**Oggetto: [ID: 11347] Procedura di Valutazione di impatto ambientale ex art. 23 del
d.lgs. 152/2006, con contestuale Piano di Utilizzo terre ai sensi dell'art. 9 del D.P.R.
120/2017. A52 Tangenziale nord di Milano - potenziamento interconnessione A4- A52
ramo di svincolo tra A4 dir. Torino e A52 dir. Rho e svincolo Monza S. Alessandro -
opera connessa olimpiadi 2026.**
Parere in fase di VIA - Deliberazione di Giunta Comunale n° 241 del 13/06/2024

In riferimento alla procedura di cui all'oggetto, si trasmette, in allegato, il parere del
Comune di Monza.

Proponente: Società autostradale Milano Serravalle Milano Tangenziali S.p.A.
Tipologia di opera: Opere stradali

Estratto dell'Elaborato DM-0-DP-ES-99-0485 "Piano Particellare di esproprio - Tavola delle occupazioni - Quadro d'unione - Tavola 1 di 2" del Progetto definitivo pubblicato nell'ambito della procedura di VIA1163-RL (sovrapposto al progetto stradale da sottoporre a VIA)

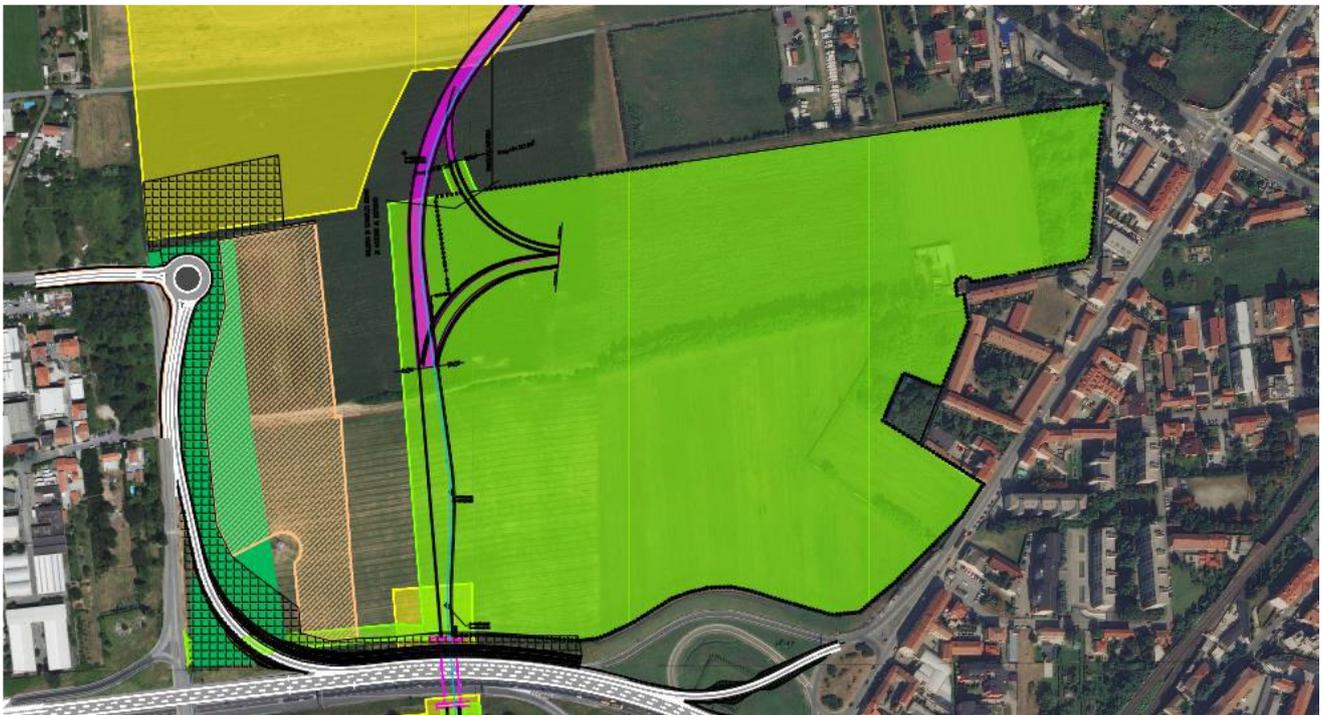
In riferimento al tracciato stradale di progetto emergono aree di sovrapposizione con le occupazioni del progetto della Linea M5 e strutture connesse:

- a sud dell'area del Casignolo, stante la necessità di realizzazione di un sovrappasso della Tangenziale Nord A52 da parte della linea metropolitana;

- a ovest dell'area del Casignolo, in prossimità della via Edison, dal momento che le aree di occupazione temporanea del progetto si sovrappongono alla porzione sud dell'area di cantiere funzionale alla realizzazione del deposito MM

Figura 5-6 - Differenze tra scenario post ed ante operam con mitigazioni – periodo diurno

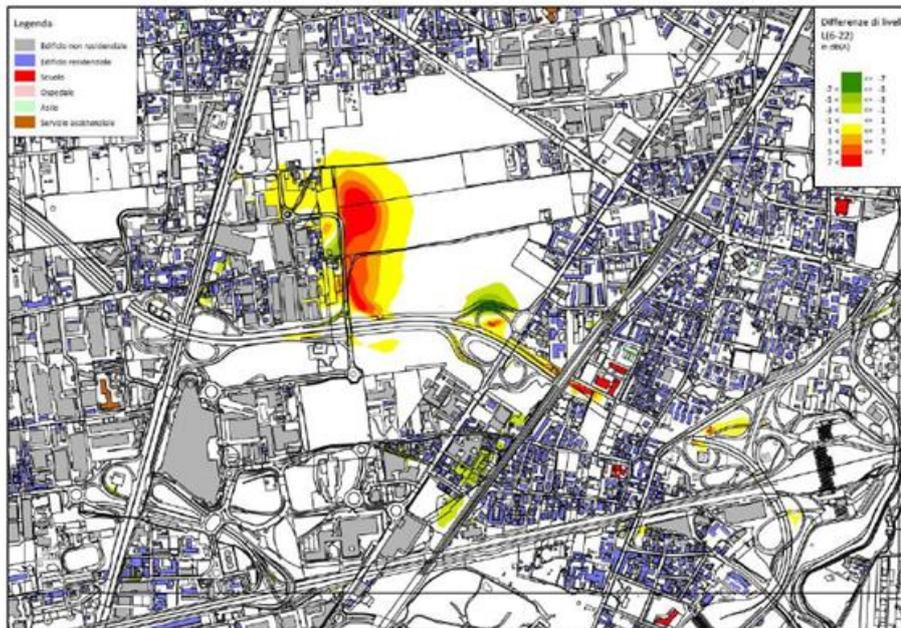
A fronte di tali interventi mitigativi è stato ripetuto il calcolo puntuale per tutti i recettori residenziali entro i 250 metri dalla nuova infrastruttura e per i recettori sensibili entro i 500 metri. Dal confronto degli stralci planimetrici riportati nel seguito (scenario diurno in assenza/presenza di barriere fonoassorbenti) si evince che l'efficacia di tali misure di mitigazione non è tale da garantire l'annullamento degli effetti dell'opera sulla

componente rumore, mantenendo in particolare, seppur in riduzione, un impatto significativo sull'areale residenziale della via Edison (oltre che impattare sulla porzione agricola adiacente) e lasciando inalterati gli effetti delle infrastrutture esistenti sugli edifici sensibili della via Gentili, tra cui il plesso scolastico

Si evidenzia però che lo Studio previsionale non ha contemplato, attraverso un'apposita e testata modellizzazione, il potenziale contributo all'incremento dei livelli di rumore emessi dal traffico veicolare in corrispondenza della trincea, connesso alla particolare conformazione della stessa, poichè posta in uscita di un tratto in galleria ad est e limitata ad ovest dal sottopasso della linea ferroviaria. E' noto, infatti, come l'imbocco e l'uscita di tratti in galleria rappresentino specifiche configurazioni in grado di generare un incremento localizzato dei livelli di rumore, particolarmente accentuato proprio sui recettori acustici posti nelle immediate vicinanze (in tal caso, scuola Pertini). Questa aliquota non valutata potrebbe apportare un contributo significativo al clima acustico e inficiare in parte la stima degli effetti mitigativi della barriera prevista

Fig.1. Quadro riassuntivo dello stato attuale della rete ciclabile nell'area interessata dall'intervento

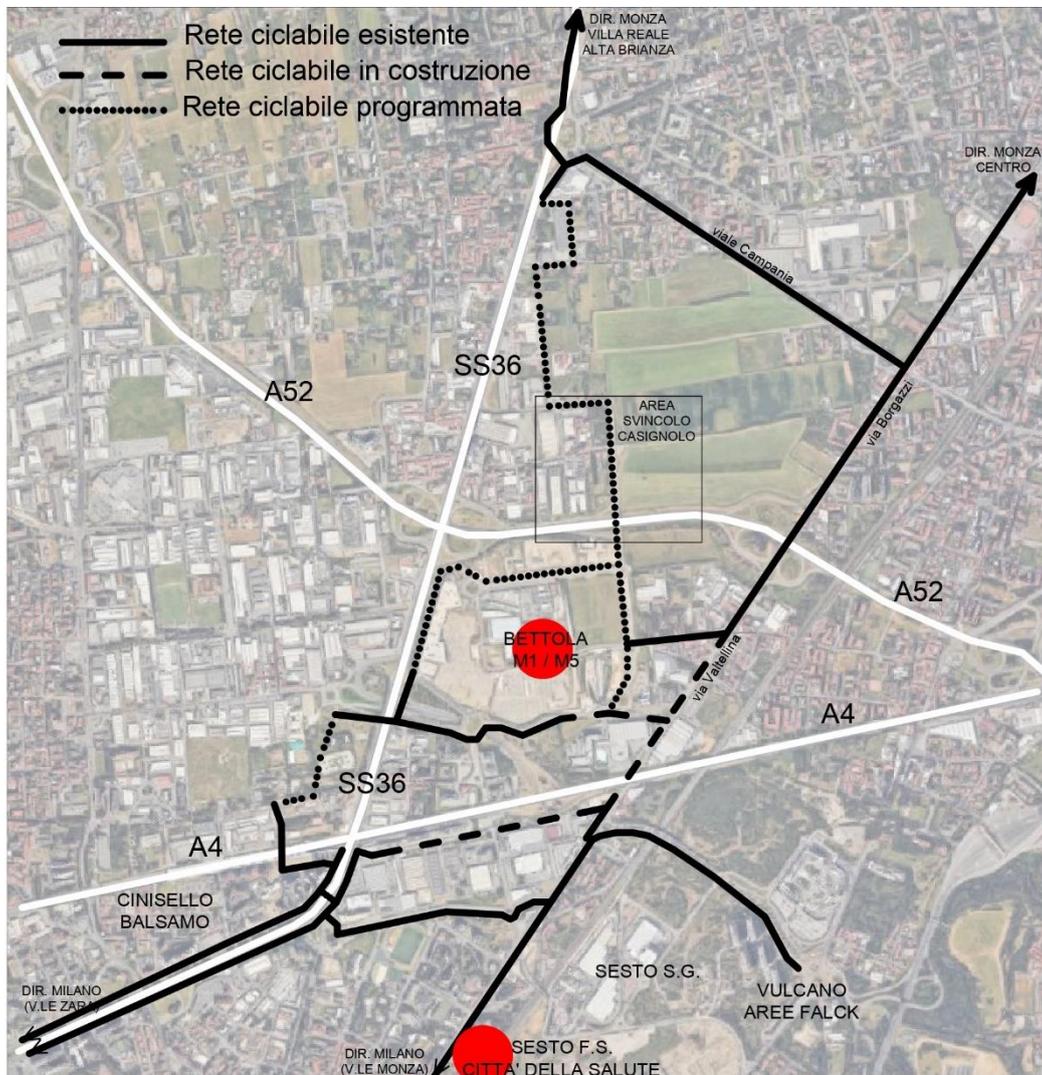
Da quanto sopra esposto si evince l'importanza dell'asse di via Thomas Edison tra i comuni di Cinisello Balsamo e Monza per la mobilità ciclopedonale dell'area e anche nei piani di area vasta dei due enti interessati (Città metropolitana di Milano e Provincia di Monza e Brianza).

Si fanno presenti le carenze nel documento di analisi del quadro pianificatorio e programmatorio del proponente rispetto alle pianificazioni degli Enti Locali interessati, e in particolare rispetto alla previsione delle reti ciclabili dei PGT di Monza e Cinisello Balsamo e nella non considerazione del Piano Territoriale Metropolitano di Città metropolitana di Milano;

- la nuova versione del progetto stralcia la pista ciclabile compresa inizialmente prevista nell'assoggettabilità a VIA tra via Thomas Edison e viale Campania;

- il progetto presentato lascia intendere che le rampe dello svincolo di immissione da via Edison alla A52 verranno chiuse al transito dei veicoli, senza però prevedere opere di modifica della situazione esistente (se non adeguamenti in segnaletica sull'autostrada);
